Bericht der Umwelt-, Verkehrs- und Energiekommission

zum Ausgabenbericht 11.1614.01 Reinacherstrasse Süd, Abschnitt Jakobsbergerholzweg bis Giornicostrasse

Neue Fahrbahnaufteilung und Baumstandortverbesserung im Zuge dringend anstehender Sanierungsarbeiten.

Abbildung 1: Vorgeschlagener Strassenquerschnitt

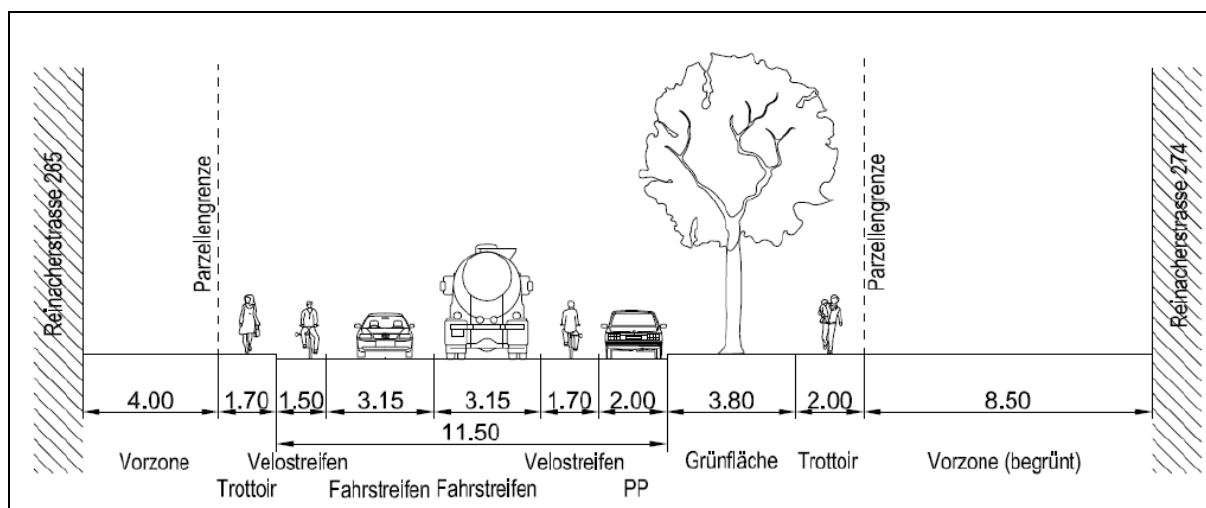
Die Berücksichtigung einer Mindestbreite für die Baumrabatten führt zu einer Reduktion der verfügbaren übrigen Fläche. Die Trottoirbreite reduziert sich deshalb um 30cm auf 1,70 m auf Seite Dreispitz und um 20 cm auf 2,00 m auf Seite Bruderholz. Der Fahrbahnquerschnitt präsentiert sich praktisch durchgängig wie folgt: Ein 2,00 m breiter Parkstreifen, ein Velostreifen stadtauswärts à 1,70 m, zwei Fahrstreifen à je 3,15 m und ein Velostreifen stadteinwärts à 1,50 m. Bei der Einmündung zum Dreispitzareal (Tor 5) soll anstelle von Parkfeldern der Fahrstreifen aufgeweitet und damit ein Linksabbiegen zum Dreispitzareal ohne Behinderung des Geradeausverkehrs nach Münchenstein ermöglicht werden. Ein neuer Fussgängerstreifen mit Schutzinsel in der Fahrbahnmitte soll ein sicheres Überqueren der Strasse an dieser Stelle gewährleisten und gleichzeitig überhöhter Geschwindigkeit und gefährlichen Überholmanövern entgegenwirken.

Neu ist gemäss dem Ausgabenbericht geplant, dass der Velostreifen im Projektperimeter stadteinwärts durchgehend wie bisher 1.50 m Breite und stadtauswärts generell 1.50 m und entlang den parkierten Autos mit entsprechendem Zusatz-Sicherheitsabstand 1.70 m aufweist (s. Abb. 1). Diese Spurbreiten werden vom VSS (Schweizerischer Verband der Strassen- und Verkehrsfachleute) empfohlen und vom ASTRA (Bundesamt für Strassen) übernommen. Es handelt sich hierbei also um gängige, wenn auch nicht rechtlich vorgeschriebene Normen, die in der Ausführungspraxis der Basler Verkehrsplanung angewendet werden. Die Minderheit der UVEK beurteilt diese Breiten von Velostreifen auch für das vorliegende Projekt als korrekt und ausreichend.

Abbildung 2: Strassenquerschnitt mit Veloweg in Richtung Münchenstein

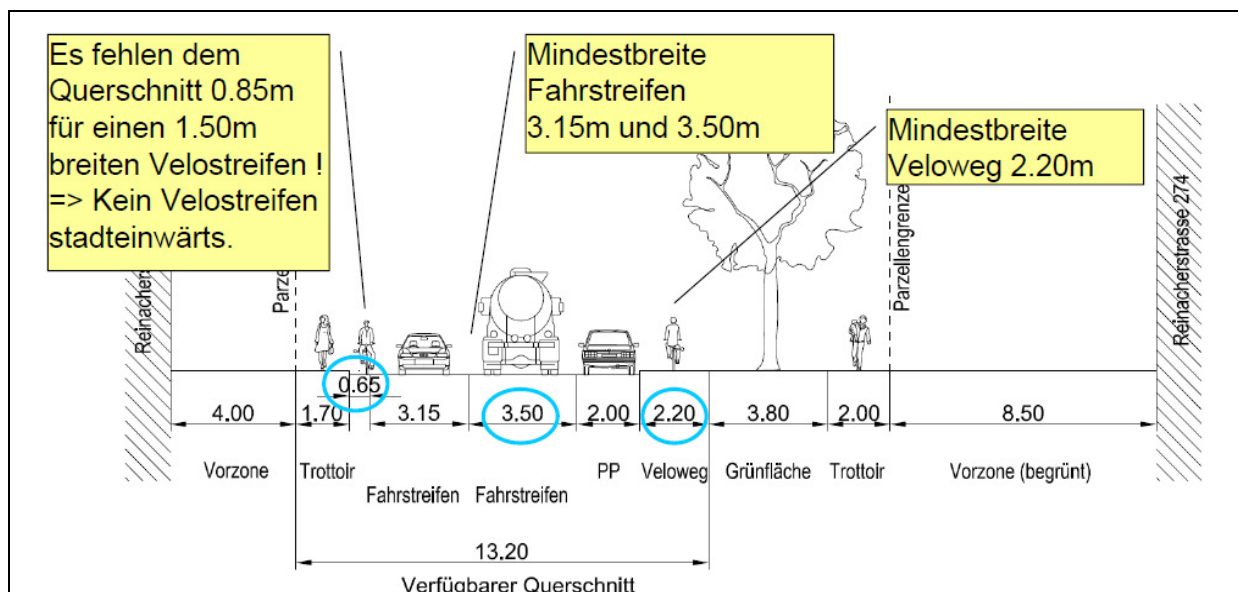
Würde man in Richtung Münchenstein die Platzierung der parkierten Autos und der Velos abtauschen und statt eines Velostreifens einen Veloweg einrichten, hätte dies aufgrund geltender Mindestbreiten und Sicherheitszuschläge zur Folge, dass in Richtung Stadt weder für einen Veloweg noch einen Velostreifen genügend Platz zur Verfügung stünde (vgl. Abbildung 2).

Abbildung 3: Strassenquerschnitt mit beidseitigem Veloweg

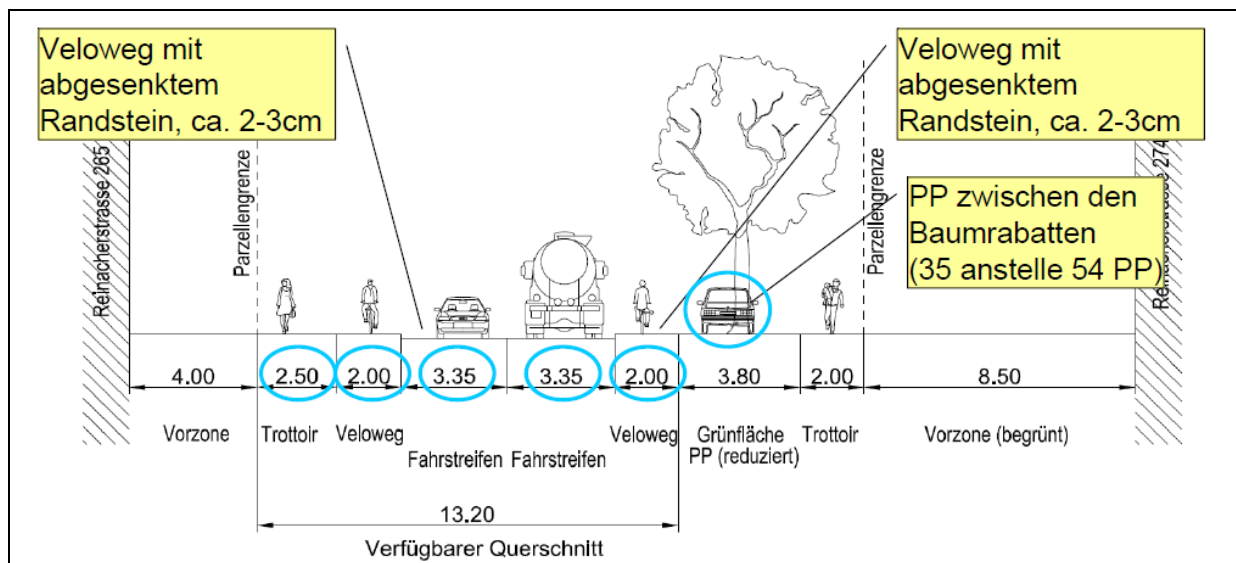
Eine zweite von Seiten der Kommissionsmehrheit ins Spiel gebrachte Variante lautet, die Parkplätze zwischen den Bäumen zu belassen und damit Platz zu schaffen für einen nahezu durchgängigen Veloweg in beide Fahrtrichtungen. Das Bau- und Verkehrsdepartement hat auch diese Möglichkeit (vgl. Abbildung 3) geprüft und als technisch problemlos umsetzbar bezeichnet.

Um den Bäumen – wie im Ausgabenbericht vorgesehen – den notwendigen Platz einzuräumen (vgl. Kapitel 2), könnte künftig zwischen jeweils zwei Bäumen nur noch ein Auto parkiert werden. Heute befinden sich teilweise zwei Parkplätze dazwischen. Insgesamt nähme die Zahl der Parkplätze auf Allmend im Perimeter zwischen Jakobsbergerholzweg und Giornicostrasse um 19 oder 35% auf 35 ab. Auf die Erstellung einer durchgängigen Grünrabatte müsste verzichtet werden.

Die Mehrheit der UVEK gewichtet die Vorteile eines in beide Richtungen vom Fahrstreifen für Autos getrennten Velowegs als eindeutig höher als den Nachteil der damit verlustig gehenden Parkplätze – zumal es sich bei der Reinacherstrasse um eine offizielle Velo-/Mofa-Route handelt. Für den Komfort und die Sicherheit der Velofahrenden auf dieser wichtigen Ein- und Ausfallachse sind Velowege von grosser Bedeutung, auch wenn diese wegen der Parkplätze überfahrbar sein müssen und der Randstein zwischen Fahrbahn und Veloweg deshalb lediglich in einer Höhe von zwei bis drei Zentimetern ausgebildet werden kann. In der Reinacherstrasse Nord besteht ein solcher Veloweg zwischen Leimgrubenweg und Güterstrasse bereits seit den 1980er Jahren.

- In der neuen Vorlage sind zwischen Jakobsbergerstrasse und Giornicostrasse beidseitig Velowege vorzusehen.
- Bei der Einmündung Jakobsbergerstrasse / Reinacherstrasse ist eine Lichtsignalanlage für die Priorisierung der Buslinie 37 vorzusehen.
